◆床排水リモデルを床排水200mmへ変更する場合
【UWJ*R～ → UWJ*S～ へ変更】GGA手洗器付(ワンデーリモデル)

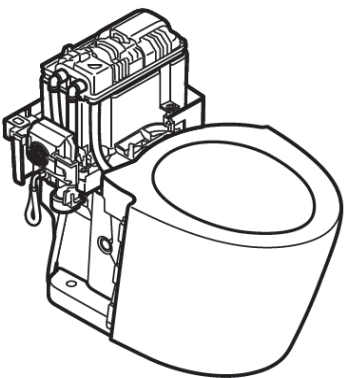
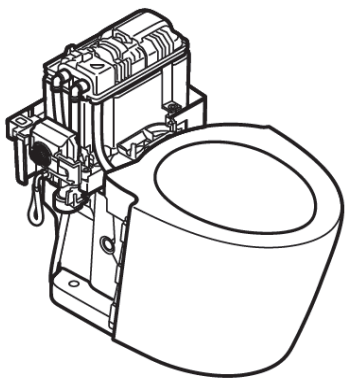
排水管が60mm立ち上がってない場合は
60mm立ち上げアダプターHH01001R(塩ビ管用)
またはT90SW75/100(鉛管用)
を別途手配し対応ください。

【変更必要部材】

名称	部品図	補修品番	個数	備考
排水ソケット		UGX265	1
